## Kotel Kompakt – výměna expanzní nádoby

Obr. Prvotní typ

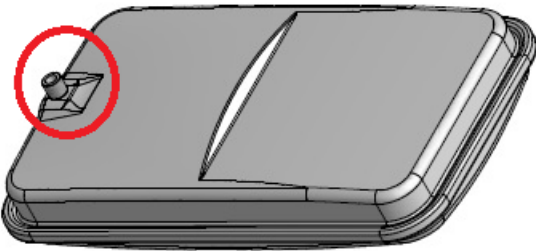
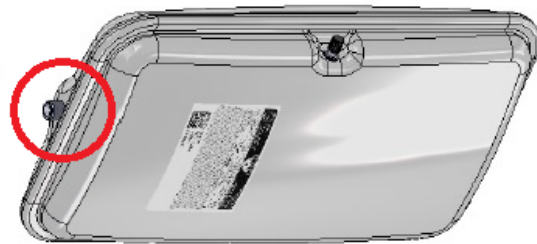
Z důvodu ukončení výroby expanzní nádoby ze strany dodavatele byl díl nahrazen jiným typem. Jedná se o náhradní díl, u kterého je rozdíl v umístění závitového spoje expanzní nádoby.

Při výměně expanzní nádoby je nutné použít i díl „Koleno 3/8" MF“, které je běžně dostupné u prodejců s vodoinstalačním materiálem. Před montáží kolena 3/8" MF na expanzní nádobu je nutné použít závitové těsnění, které se aplikuje na závitový spoj expanzní nádoby. Doporučujeme provést výměnu i těsnění 14,3x8,0x1,6, které je v nabídce náhradních dílů pod objednacím číslem 87381026150 (po 10ks).
